En la Ciudad de Guadalajara, Jalisco, siendo las 14:00 horas del día 31 treinta y uno de agosto del 2022 dos mil Veintidós, en la Dirección del Área de Compras y Adquisiciones, ante la presencia de los testigos que al calce firman, se procedió a realizar la junta aclaratoria de la Licitación Pública Local sin Concurrencia de Comité LPLSC-39/2022 "Adquisición de Equipamiento para Taller de Costura", en presencia de la **Lic. Luisa Elena Fabiola Rodríguez Gómez**.- Representante de la Dirección del Área de Compras y Adquisiciones y **Lic. Fernando Tolentino Mora**.- Director del área de Atención Humanitaria; todos ellos del OPD de la Administración Pública Municipal, denominado Sistema DIF Guadalajara, sin contar con la presencia de licitantes.

Que, siendo el día y hora señalados para la realización de la Junta Aclaratoria de Bases, se da cuenta de las preguntas que se presentaron en tiempo y forma siendo las siguientes.-

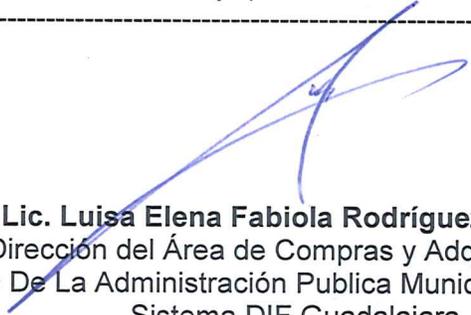
**Pregunta No. 7.- PARTIDA 5, Por el aprovechamiento de material y costo, se solicita que la medida de 1.30 cm se cambie a 1.20 cm de frente. Se proponen las siguientes opciones de módulos:**

**OPCION 1.- Sección 1 y 2 de 1.20 cm, sección 3 de 60 cm y sección 4 y 5 de 1 metro.**

**OPCION 2.- Sección 1 y 2 de 1.20 cm, sección 3 de 40 cm y sección 4 y 5 de 1.10 cm**

**Los entrepaños y cajones se adecuarían a las medidas elegidas?**

**R= Se acepta la opción 1.**
